Al Comune di Trieste
Dipartimento Territorio, Ambiente
Servizio Pianificazione Territoriale
Piazza Unità d' Italia, 4
34121 Trieste

Prot.N. 0262067 / A MANI
Data: 05/05/2023
Class: A.I.P.-VAS
Uff: SVAD

**CABINOVIA METROPOLITANA
TRIESTE - PORTO VECCHIO - CARSO**

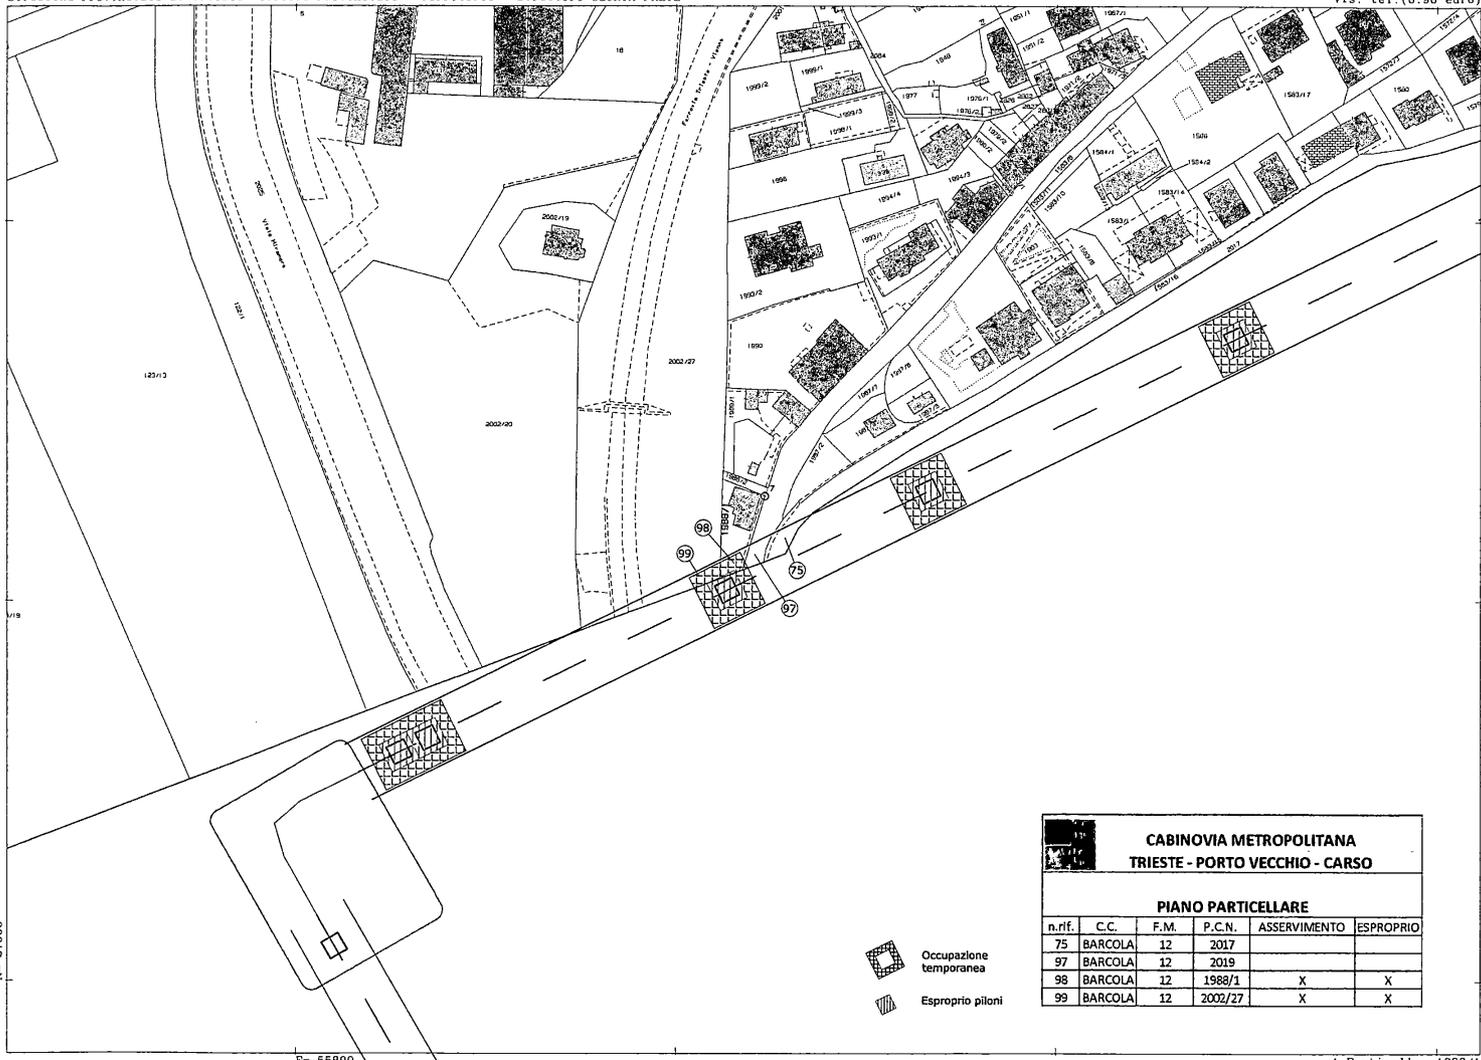
Come si può vedere nei due casi di uso, se la stima delle auto scendesse da 450 a 349 oppure a 377 si arriverebbe al break even. Alternativamente, si arriverebbe al break - even se le emissioni medie di CO₂ per km scendessero a 126 oppure a 137 g CO₂/km, questi ultimi valori più che ragionevoli a partire dal 2025.

Nel caso in cui i valori effettivi della riduzione di traffico veicolare o della quantità di CO₂ emessa risultassero inferiori del 25-30% dei valori assunti dal Comune il bilancio risulterebbe negativo (maggiore quantità di CO₂ emessa).
